Tilsynsrapport til offentliggørelse

Tilsynsrapport

Virksomhedens navn	Horsens Deponeringsanlæg
Virksomhedens adresse	Endelavevej 32, 8700 Horsens
CVR nummer	29189889
Virksomhedstype	5.04 Deponeringsanlæg >10 t/dag eller kap. >25.000 t
Tidspunkt for tilsynet	18-12-2020
Baggrunden for tilsynet	Opfølgning på håndtering af asbest på deponeringsanlægget på baggrund af en klage
Varsling af tilsynet	Tilsynet var uvarslet da øjeblikkelig gennemførelse af tilsyn med virksomheden var påkrævet.
Deltagere fra virksomheden	Jens Peter List, driftsleder
Øvrige deltagere	
Tilsynet udført af	Peter Møller og Louise Bjerregaard Madsen
Tilsynet omfattede	Tilsyn med den nye enhed til deponering af asbest.
Materiale udleveret	Kopi af underskrevet samtykkeerklæring samt underskrevet varsel af tilsyn.

Figur 1 Oversigt over Horsens Deponeringsanlæg. Den blå angiver ca. placering for hvor der blev ført tilsyn med deponering af asbest.

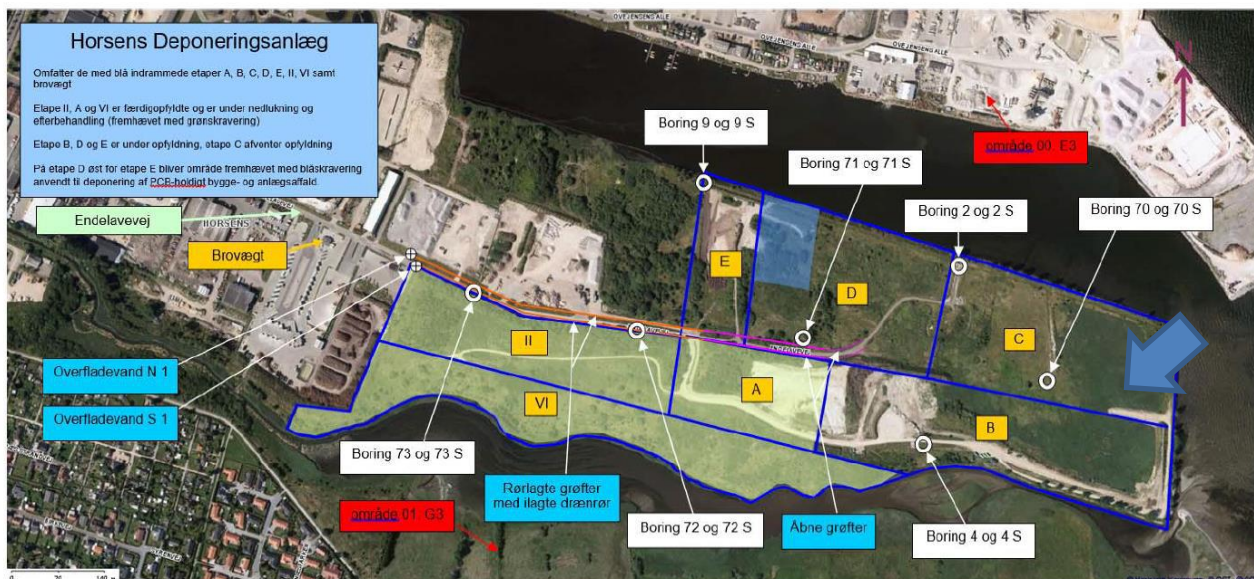
Miljøstyrelsen udførte d. 18. dec. 2020 et uvarslet tilsyn med deponering af asbest i celle C på Horsens deponeringsanlæg.

Figur 2 Håndtegning af det påbegyndte opfyldte areal til asbest C hos Horsens Deponeringsanlæg. Målene er på baggrund af en afskridtning.

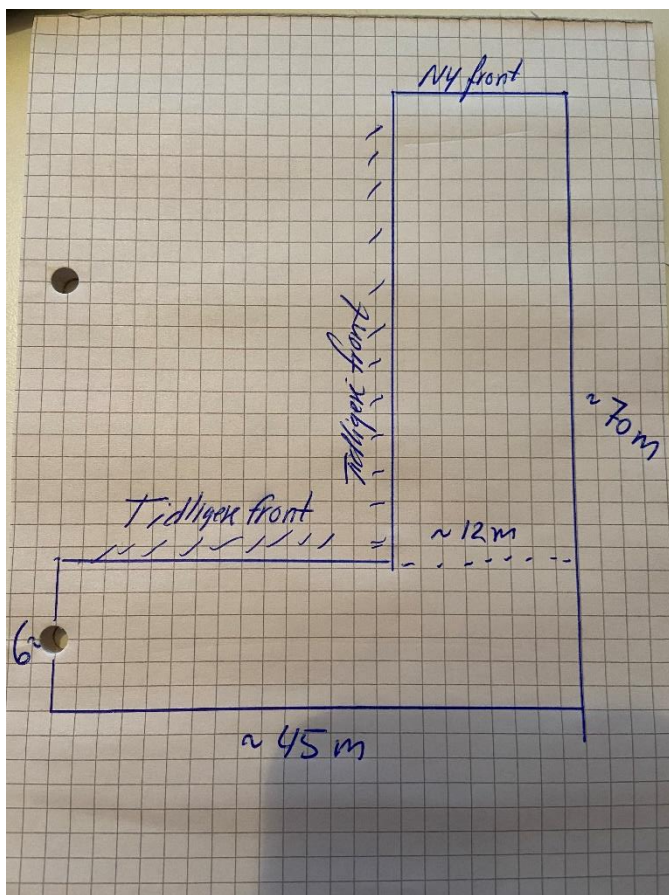
Ved en afskridtning af det påbegyndte deponerede areal vurderes det, at der er udført deponering ved kompaktering på et areal på ca 1.032 m².
